CONSORZIO DI BONIFICA
PIANURA DI FERRARA
via Borgo dei Leoni, 28 – 44121 Ferrara
www.bonificaferrara.it
info@bonificaferrara.it // posta.certificata@pec.bonificaferrara.it
C.F. 93076450381

**OGGETTO: TEP RENEWABLES (BONDENO PV) S.R.L. – Procedura di Valutazione di Impatto Ambientale, ai sensi dell'art. 23 del D.Lgs. 152/2006, relativa all'impianto fotovoltaico a terra (agrivoltaico) collegato alla RTN – potenza nominale(DC) 13,79 MWp – potenza in immissione (AC) 12,4 MWp, da realizzarsi nel Comune di Bondeno (FE).
OSSERVAZIONI/RICHIESTA INTEGRAZIONI**

Figura 1

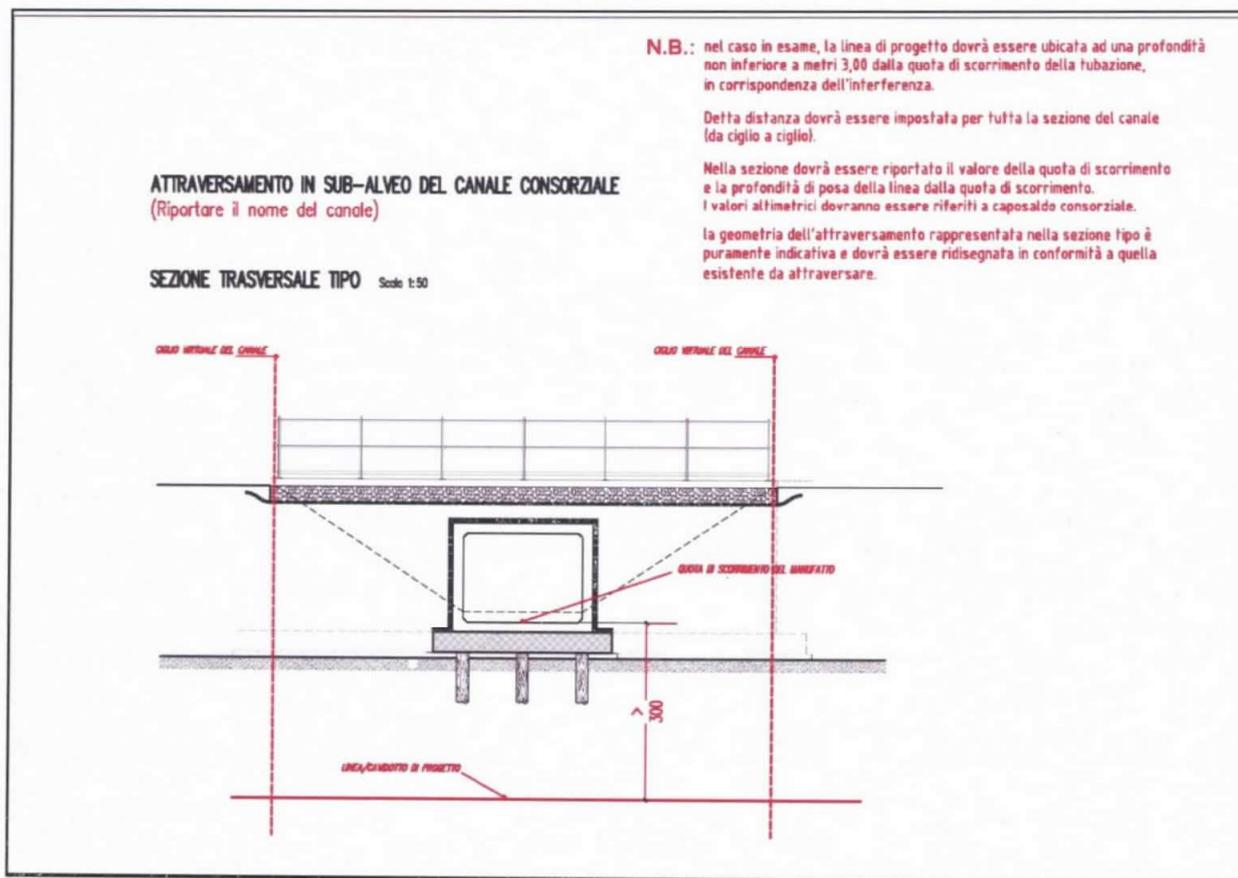
Nel caso di attraversamenti da realizzare in subalveo, sia in corrispondenza di manufatti idraulici (ponti/tombinamenti/manufatti stradali) ubicati su linee idrauliche demaniali in gestione al Consorzio di Bonifica, sia in corrispondenza di canali a cielo aperto, si prescrive il rispetto di una distanza minima, di norma, non inferiore a **metri 3,00** dalla quota di scorrimento della tubazione/della platea del manufatto o della quota di fondo di progetto, da mantenere in orizzontale per tutta la sezione del canale (da ciglio a ciglio). Per attraversamenti di canali a cielo aperto, si prescrive il rispetto di una distanza minima non inferiore a **metri 2,00** dalla quota di fondo di progetto del canale, previo rivestimento delle sponde dello stesso, da mantenere in orizzontale per tutta la sezione del canale (da ciglio a ciglio); in alternativa, se non si prevede il rivestimento, la distanza minima da rispettare dovrà essere pari a **metri 5,00**.

Per l'esame istruttorio della pratica, il Servizio Tecnico del Consorzio richiede che venga fornita una sezione trasversale del canale in corrispondenza di ogni attraversamento, in scala adeguata ed opportunamente quotata con valori altimetrici riferiti a caposaldo consorziale (di cui dovrà essere fornita la monografia), che sia esplicativa dell'opera da realizzare e che riporti il valore di quota della linea di scorrimento della tubazione/platea del manufatto (vedi Figura 1) o dell'eventuale quota di fondo di progetto.

Figura 2

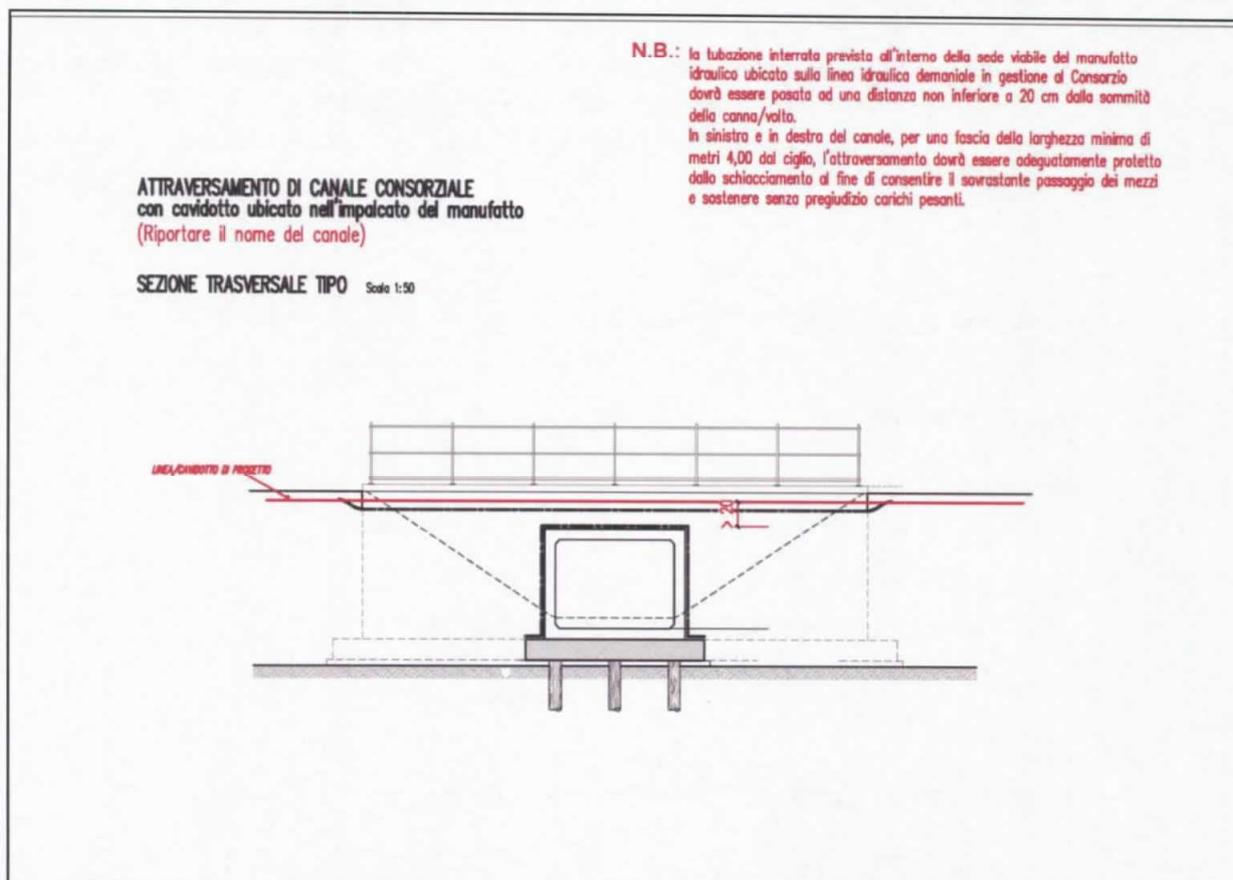
La posa di cavidotti all'interno della sede viabile del manufatto idraulico ubicati su linee idrauliche demaniale in gestione al Consorzio dovrà essere prevista ad una distanza non inferiore a **20 cm** dalla sommità della canna/volta (vedi Figura 2).

In sinistra ed in destra del canale, per una fascia della larghezza minima di **metri 4,00** dal ciglio, il cavidotto dovrà essere adeguatamente protetto dallo schiacciamento, al fine di consentire il sovrastante passaggio dei mezzi e sostenere senza pregiudizio carichi pesanti.

Per l'esame istruttorio della pratica, il Servizio Tecnico del Consorzio richiede che venga fornita una sezione trasversale del canale in corrispondenza di ogni attraversamento, in scala adeguata ed opportunamente quotata, che sia esplicativa dell'opera da realizzare e che recepisca le sopraccitate prescrizioni.
